Informativo Técnico n°	Título	Data de criação	REVISÃO	DATA DA REVISÃO	Criado
1086005401	Alteração do Kit de Embuchamento AirSteer	13/03/25	A	20/07/26	Antonio Silva

Alteração do Kit de Embuchamento do Pino de Articulação para o Eixo AirSteer

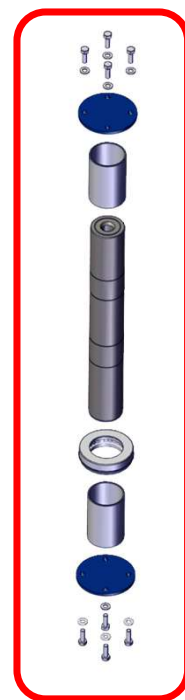
- A KLL SAF-Holland desenvolveu um novo kit de embuchamento para o pino de articulação do eixo autodirecional AirSteer. A nova configuração incorpora buchas autolubrificantes na manga de eixo, eliminando a necessidade de aplicação periódica de lubrificante nesse conjunto;

- Esta atualização de engenharia aumenta a vida útil dos componentes e remove a exigência de lubrificação preventiva do sistema de esterçamento do eixo autodirecional. As demais operações de lubrificação previstas para o sistema de freio permanecem inalteradas e devem ser executadas conforme o plano de manutenção do fabricante;

CÓDIGO
3075012K01

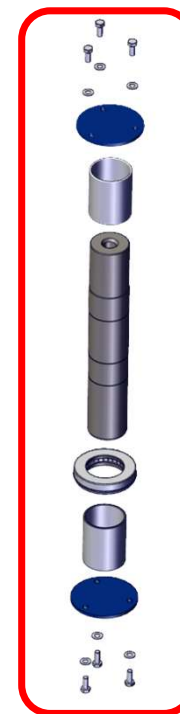
- Kit de embuchamento COM lubrificação
 - SOB CONSULTA**
- Kit de embuchamento SEM lubrificação
 - PARA REPOSIÇÃO DE EIXOS ATÉ 2025**
- Kit de embuchamento SEM lubrificação
 - PARA REPOSIÇÃO DE EIXOS A PARTIR DE 2026**
